**Spettabile Direzione Generale**

Come da richiesta telefonica pervenuta nella giornata di ieri si invia, con la presente, la seconda di 5tranche coi file in formato PDF (per questioni di capacità del sistema di invio) contenenti le osservazioni di cui all'oggetto, peraltro già inoltrati con precedente nota PEC prot. n. 15205 del 07.08.2018 maritenuti, da codesta Direzione, non leggibili e/o utilizzabili in quanto contenuti su link google drive.

PLANIMETRIA INQUADRAMENTO SSE - LERINO  
PROGETTO PRELIMINARE ITALFERR  
scala 1:1000

**ALLEGATO 3**  
**simulazione transito veicolo 16m**

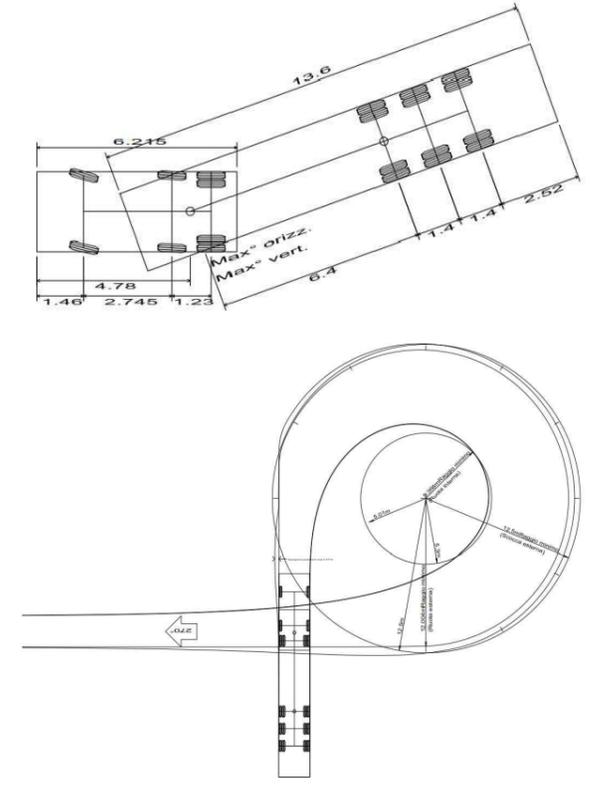
-  necessità di manovrare lungo via Dal Ponte
-  interferenza con abitazione privata
-  interferenza con marciapiede
-  interferenza con abitazione privata
-  interferenza con parcheggio e penisola stradale
-  interferenza con abitazione privata

Strada Via Marco Polo privata nel tratto terminale. Impossibilità di transito con presenza di veicoli in sosta/fermata presenti dei residenti

**ALLEGATO 4**  
**proposta nuova posizione SSE**

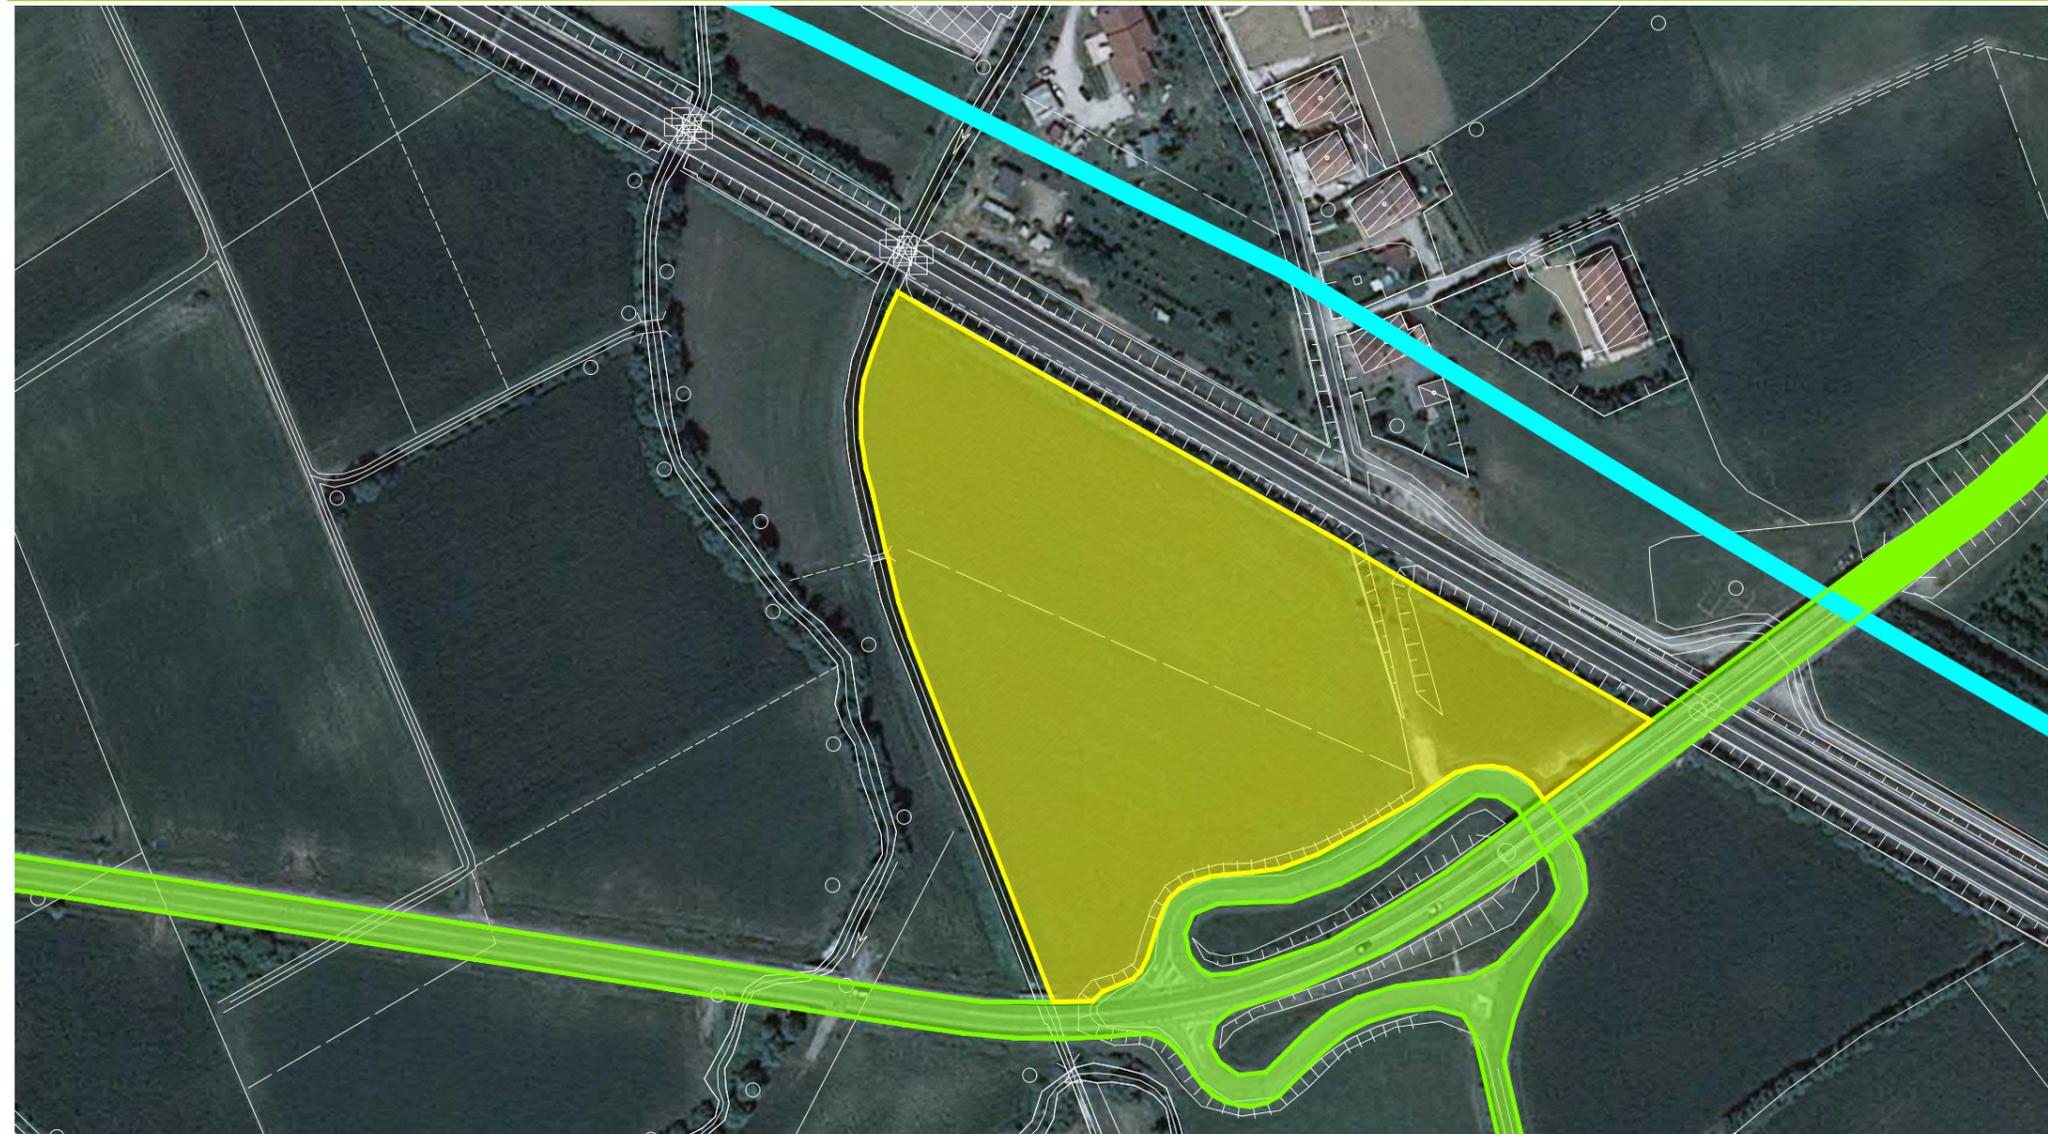
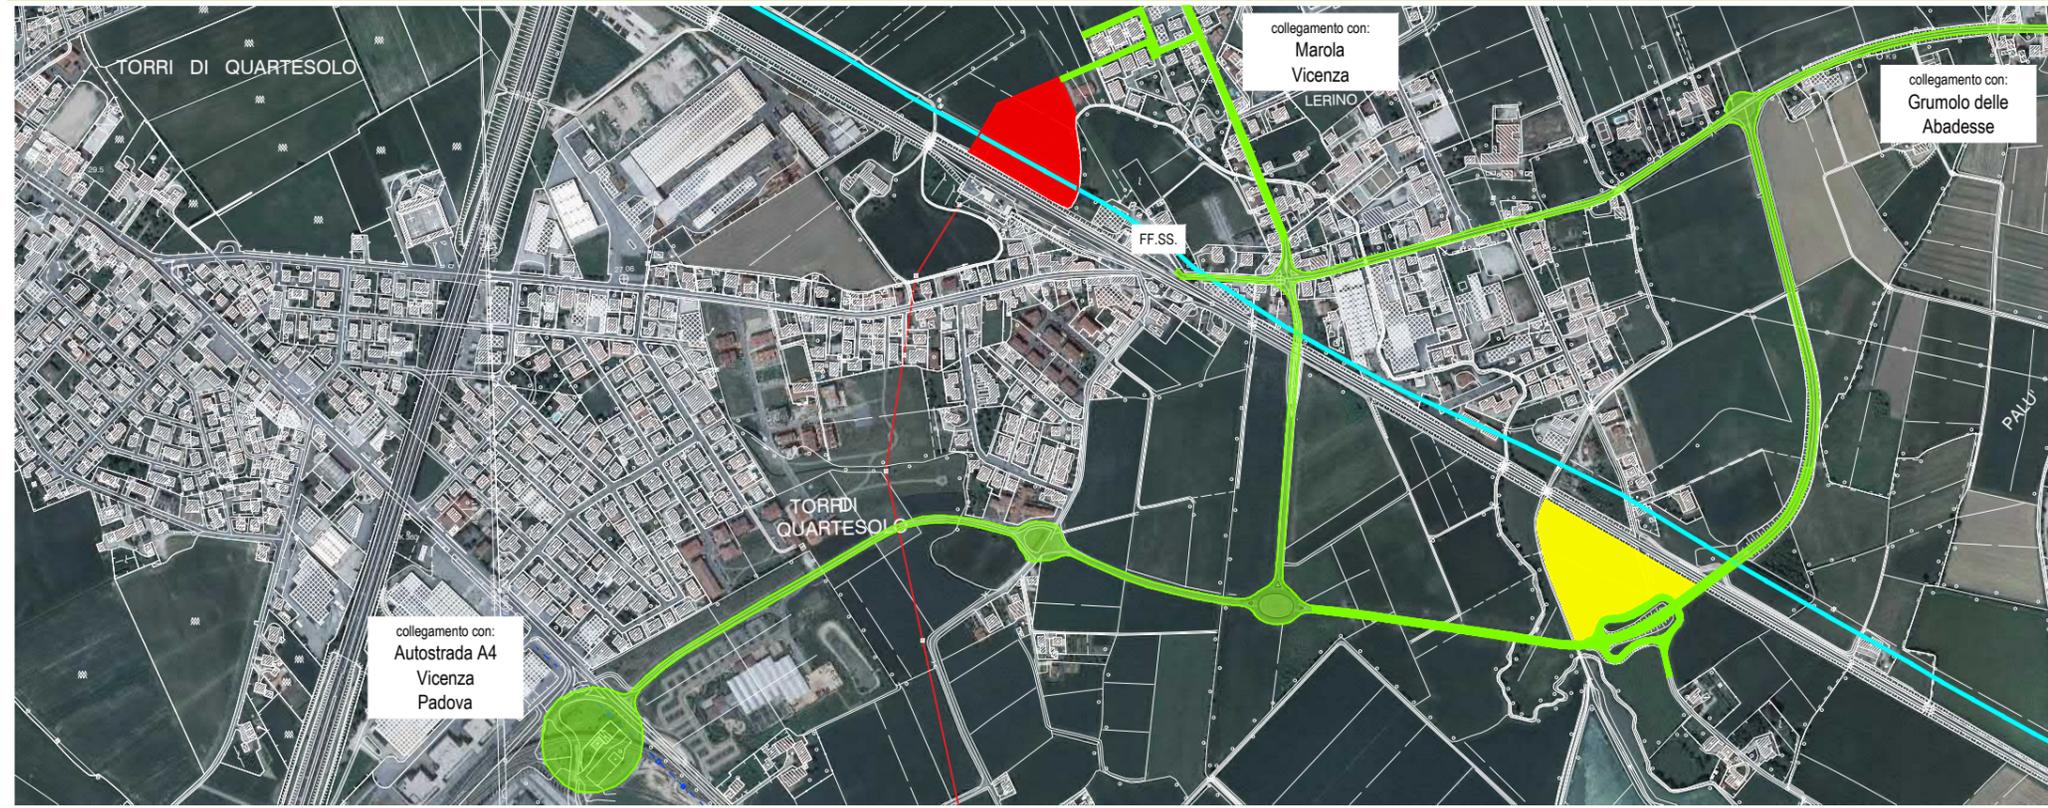
PRINCIPALI VANTAGGI

VIABILITA' DI ACCESSO: Strada Via Borsellino, direttrice principale Provinciale di collegamento

SOTTOSERVIZI: Nessuna interferenza specifica

PAI: Area esondabile di tipo moderato P1 come la maggior parte del territorio Comunale per effetto del Tesina

**ALLEGATO 5**  
**elettrodotto**

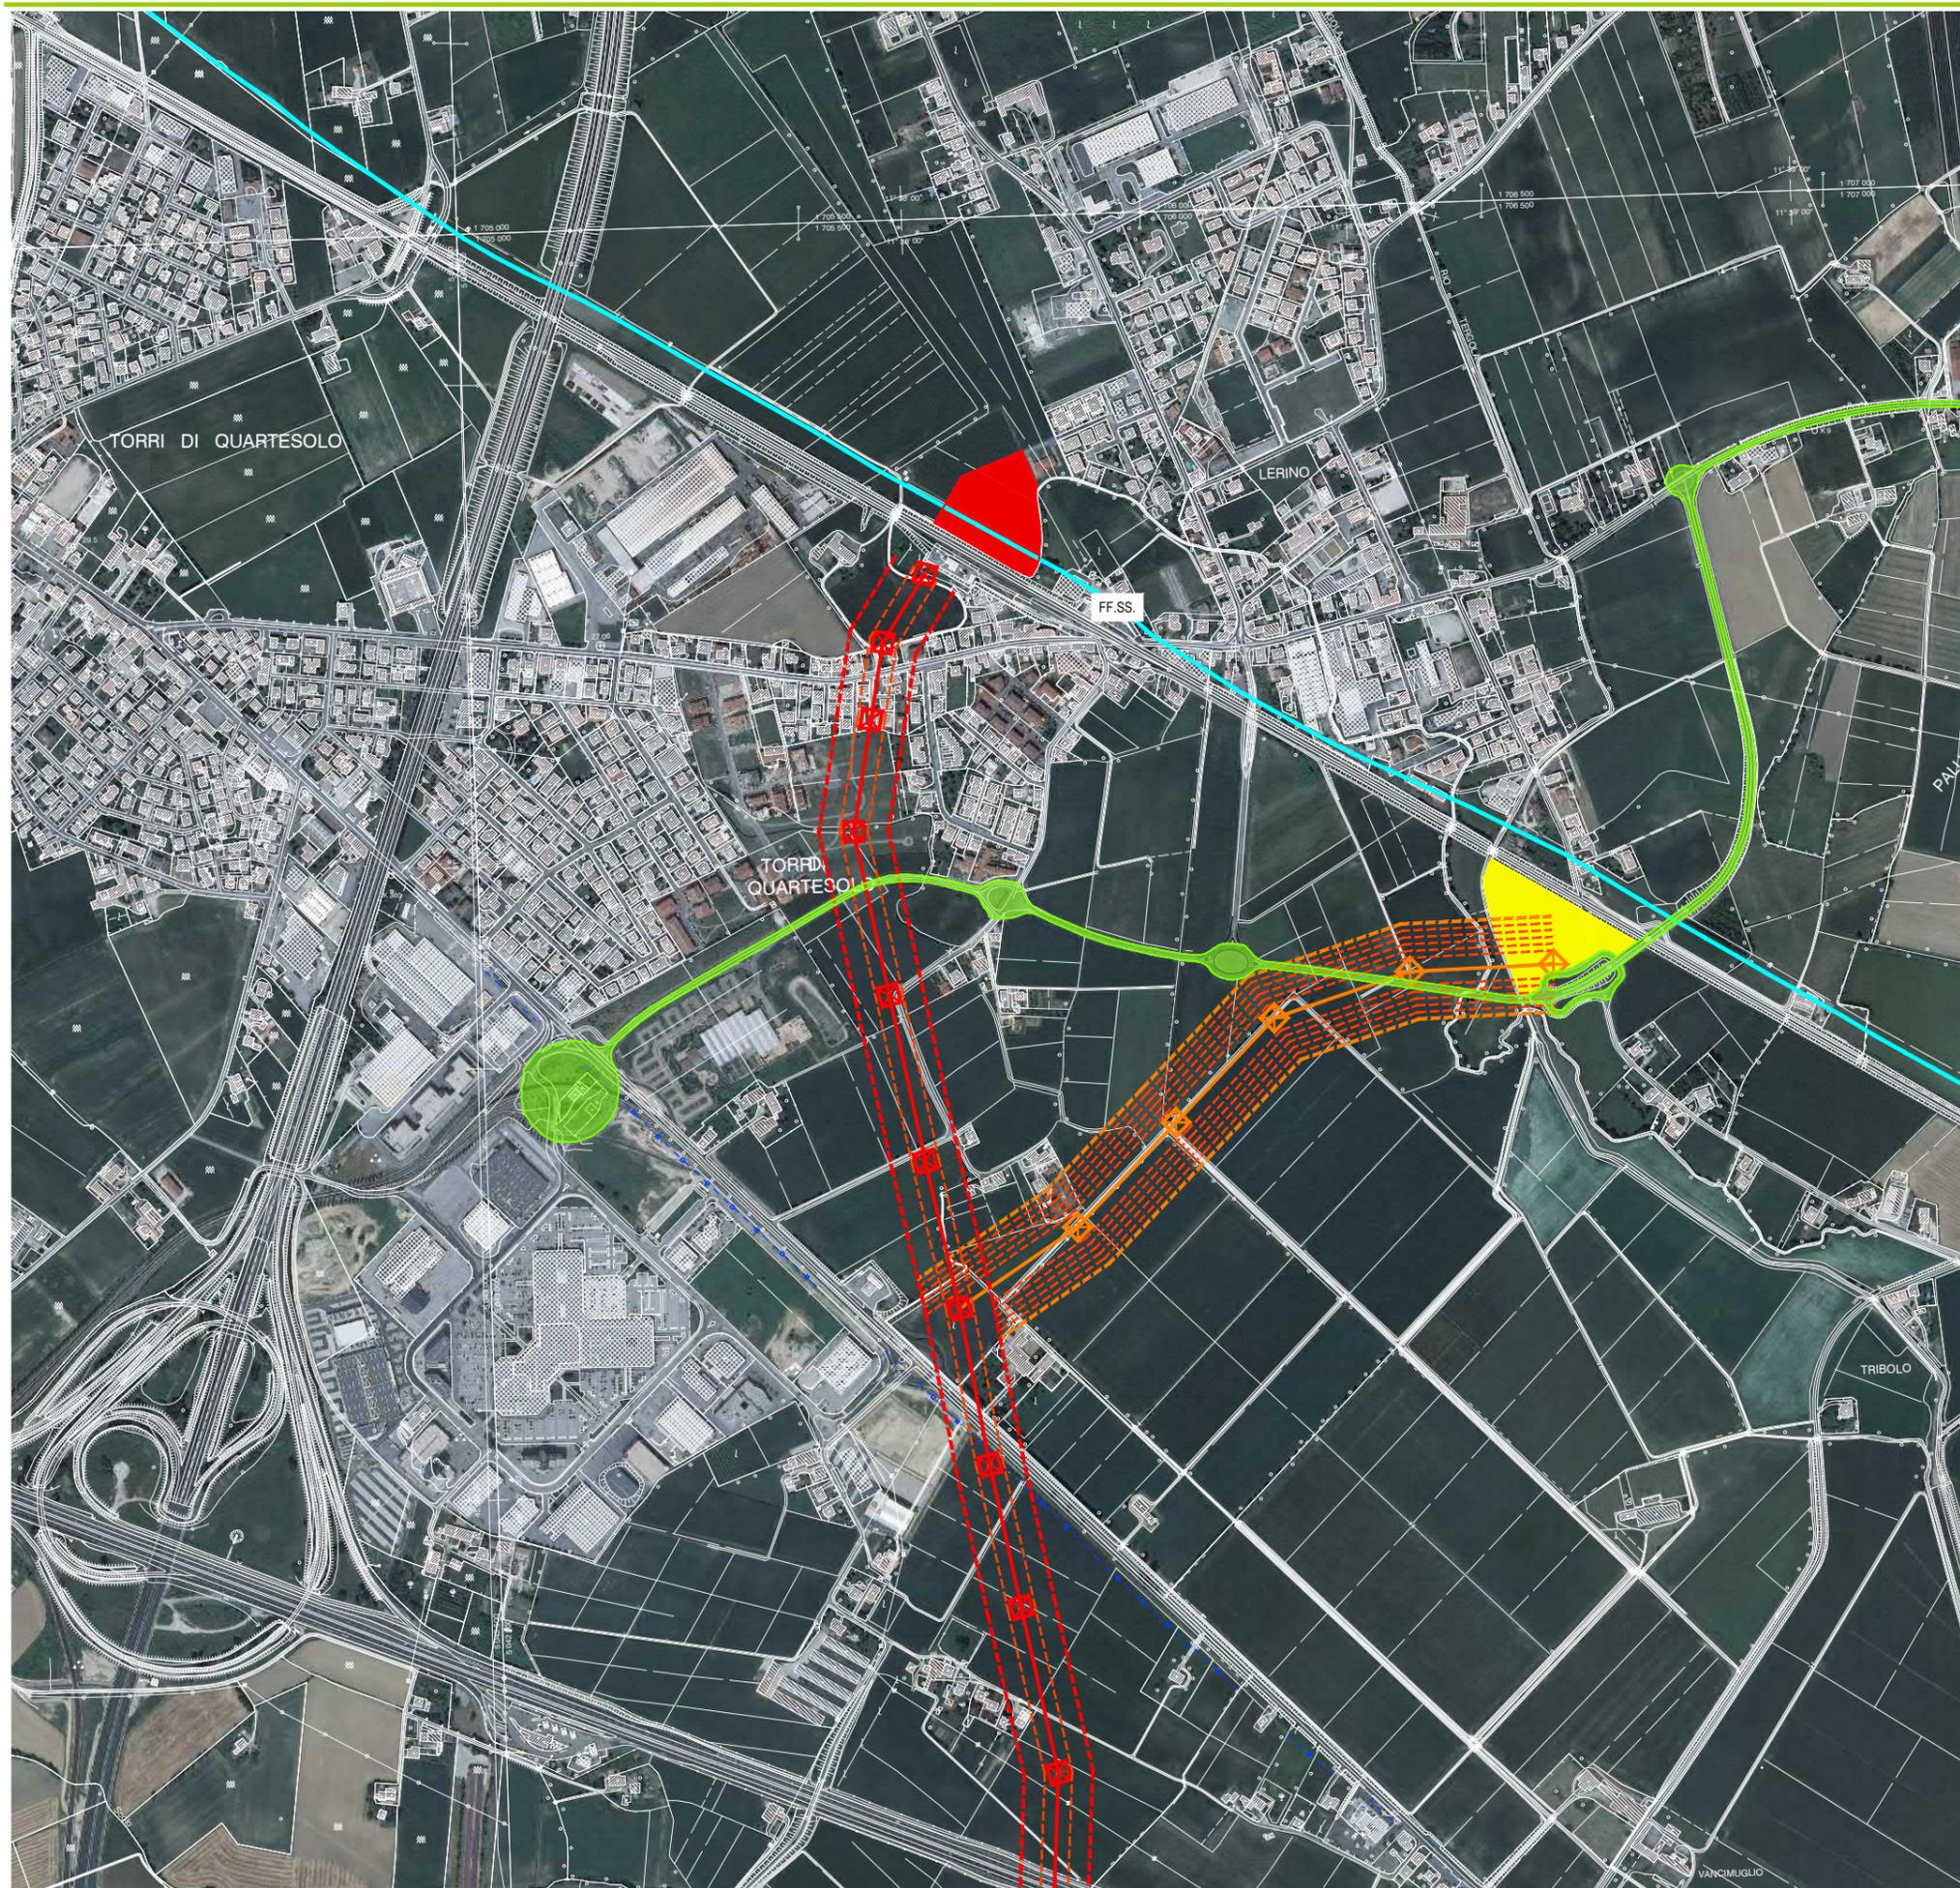
Valutazione campi magnetici da effettuarsi specificatamente dall'ente gestore (il margine su aree potenzialmente impegnate è doppio rispetto al minimo previsto da norma)

Tratto compreso fra il nodo di connessione nuovo-vecchio e l'attuale SSE di Lerino

Minore impatto sull'edificato compreso fra Via Camisana e Via Borsellino

Maggiore facilità di manutentabilità della linea elettrica ed accessibilità alla nuova SSE nella posizione proposta

Eliminazione del rischio Elettromagnetico nel tratto di Elettrodotto da rimuovere, interessato parco Baden Powell ed edificato limitrofo

# PLANIMETRIA INQUADRAMENTO SSE - LERINO PROPOSTA COMUNE TORRI DI QUARTESOLO

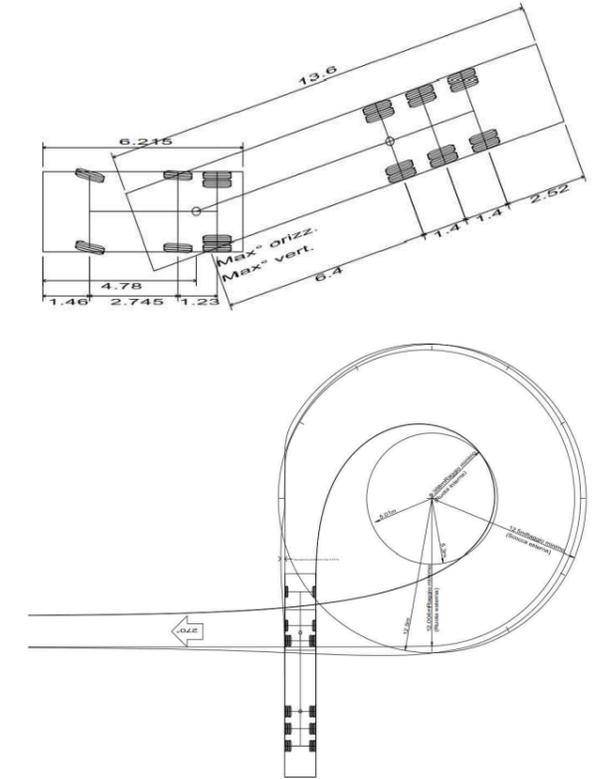
nessuna criticità rilevata
